Herning
Kommune

Sagsnummer:
06.00.05-P16-10-20

Tillæg 36 til Herning Kommunes Spildevandsplan 2015-2025: Spildevandsplanlægning for Løvbakkevej 19, Gullestrup

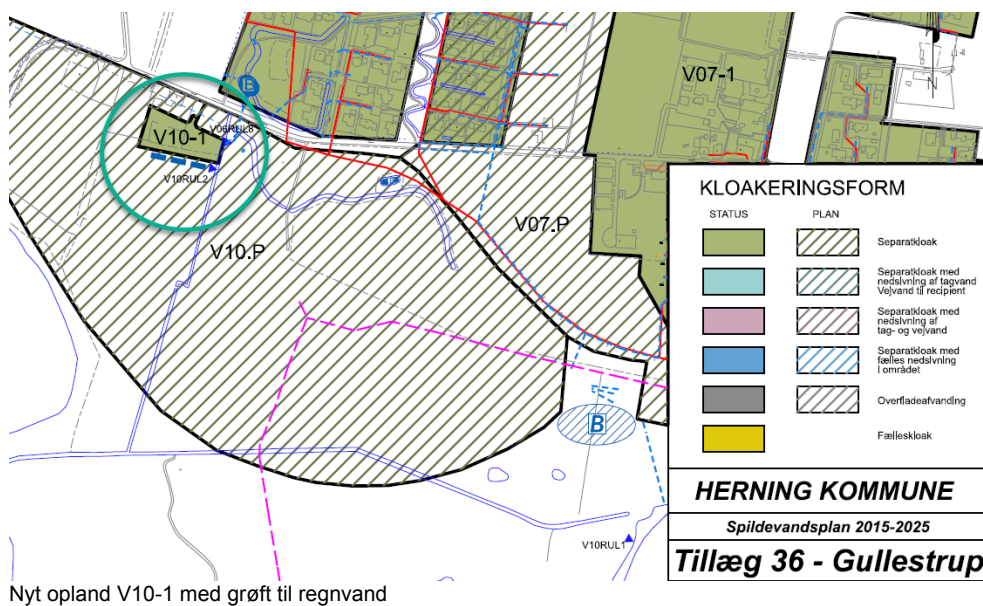
Med dette tillæg ændres spildevandsplanen i Gullestrup for ejendommen Løvbakkevej 19 omfattet af lokalplan nr. 15.R4.2 for Holing sø. Ejendommen er i forbindelse med ekspropriation til Ny Løvbakkevej blevet revet ned, og ejeren ønsker at bygge op til 4 nye boliger på et areal lige syd for den gamle ejendom. Løvbakkevej 19 har ikke tidligere været kloakeret, men arealet er omfattet af spildevandsplanens planopland V10.P. Området blev medtaget i spildevandsplanen og udlagt til separat kloak i forbindelse med, at lokalplanen blev udarbejdet.

Da området ligger langt fra anden bebyggelse, skal der etableres en særskilt løsning for regn- og spildevand for de nye boliger. Oplandet indføres i spildevandsplanen som et separatkloakeret opland V10-1. Herning Vand A/S foreslår, at der umiddelbart syd for opland V10-1 bliver etableret en grøft med filtermuld til håndtering af regnvand fra boliger og veje. Grøftens volumen forventes at blive omtrent 20 m³ og placeres på matrikel 3ab Gullestrup, Herning Jorder som er ejet af Herning Kommune. Regnvandsgrøften optages i spildevandsplanen som et spildevandsteknisk anlæg. Overløb fra grøften bliver ledt til Meldgård bæk lige øst for området via et nyt udløb V10RUL2.

Alt spildevand fra boliger i det nye opland V10-1 pumpes til den eksisterende spildevandsledning i Ny Løvbakkevej og ledes til Herning Renseanlæg.
